改善箇所説明図

改善の内容

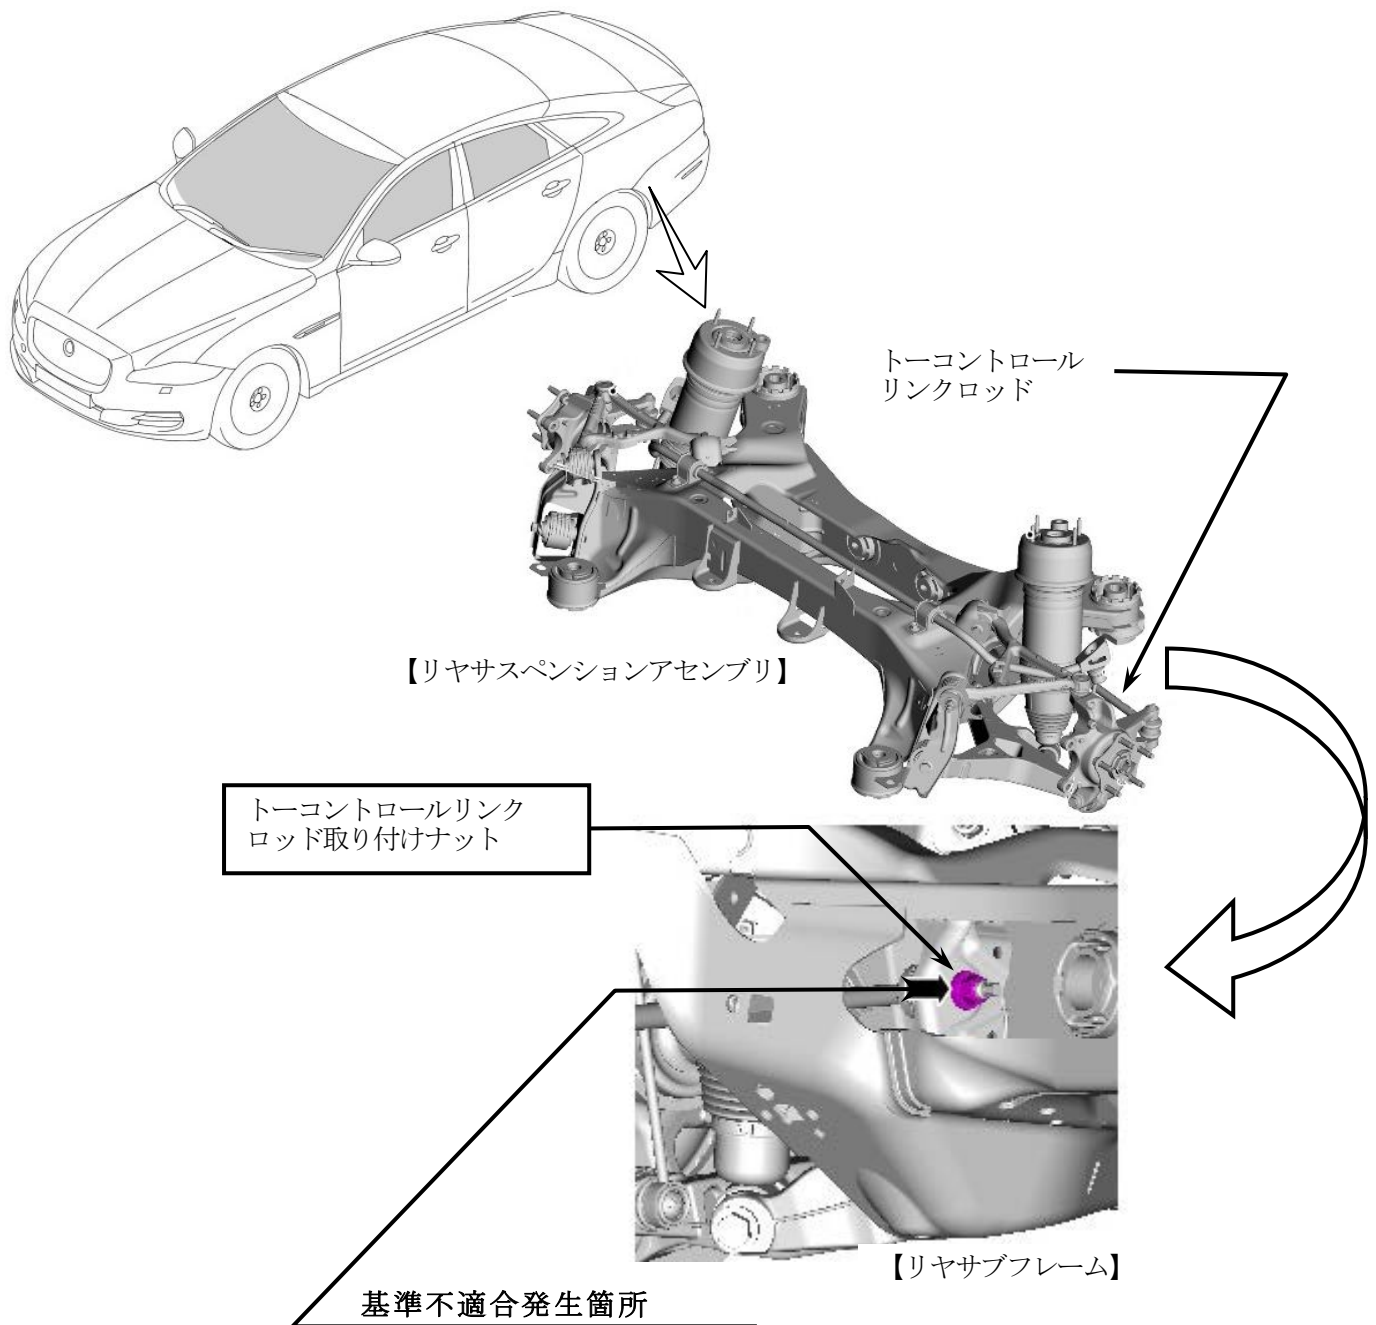
リヤサスペンションにおいて、トーコントロールリンクロッドをリヤサブフレームに取り付けるためのナットの強度が不足しているため、サーキット走行等の過酷な使用をした場合、ナットが破損してトーコントロールリンクロッドが外れ、走行安定性が損なわれるおそれがある。

全車両、当該ナットを強度を増した対策品に交換する。

識別：トーコントロールリンクロッド取り付けナットに黄ペイントを塗布する。
